**Avis délibéré de la mission régionale d'autorité
environnementale sur le création de serres maraîchères
présenté par la société Les maraichers de la Sioule sur la
commune de Bayet (03)**

Avis n° 2021-ARA-AP-1143

Avis délibéré le 27 avril 2021

Figure 2: Plan du projet (source : Dossier étude d'impact)

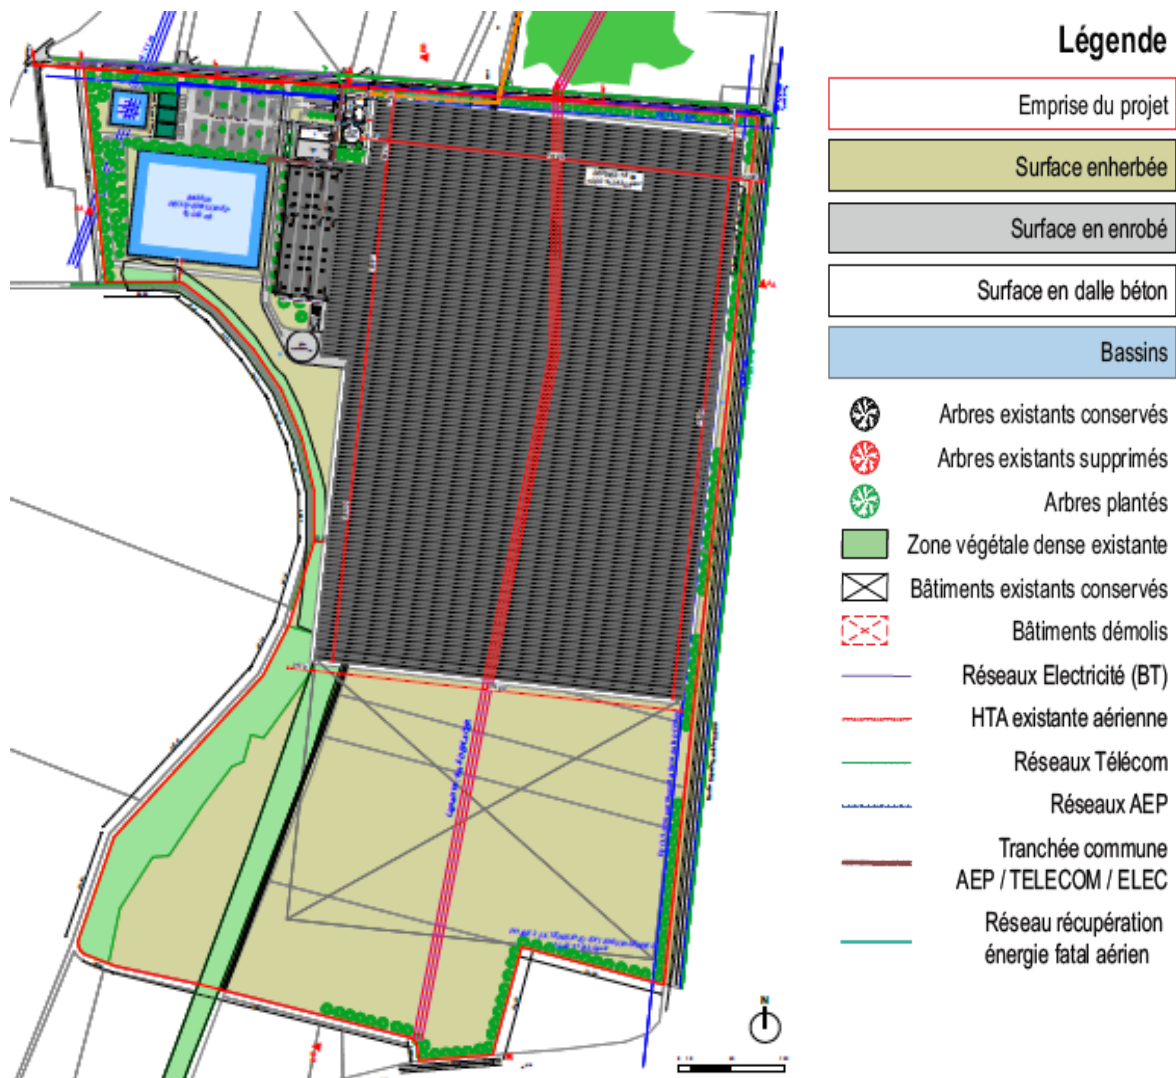
Le site retenu pour le projet, partiellement inclus dans une zone d'activités, est localisé à proximité de l'entreprise de La Saria¹ et du Sictom Sud-Allier² (Syndicat Intercommunal de Collecte et de Traitement des Ordures Ménagères). Il est à noter que le dossier ne comporte pas de plan clair et lisible permettant de bien comprendre les différents éléments de bâti liés au projet. Sa superficie est d'un peu plus de 27 ha dont près de 19 seront occupés par des serres hautes de 7,45 m constituées de structures métalliques galvanisées et de panneaux de verre. Le projet nécessite également la réalisation de diverses installations :

L'installation du projet nécessite au préalable des travaux de terrassement en déblai et remblai mobilisant 80 000 m³. Les cartes ne permettent pas d'avoir une idée des nivellements (surfaces et hauteurs) projetés. Le projet représente un investissement de 25,5 millions d'euros. Il permettra la production annuelle de 13 000 t de tomates entre les mois de décembre et octobre étant entendu que d'autres variétés de légumes pourront également être cultivées. Le mode de production retenu est la production hors-sol⁵. La chaleur nécessaire au fonctionnement des serres, estimée à 58 000 MWh, sera fournie à 80 % par l'installation d'équarrissage de la Saria, à 10 % par le Sictom et le solde par une installation de combustion au gaz d'une puissance de 18 MW, équipée d'un dispositif de récupération de CO₂ pour l'injecter dans les serres.

L'Autorité environnementale recommande d'inclure au périmètre du projet les installations permettant d'assurer le chauffage des serres, le déplacement de la ligne haute tension, le chemin communal réaménagé le long du ru et de mettre en cohérence le périmètre de l'étude d'impact sur cette base.
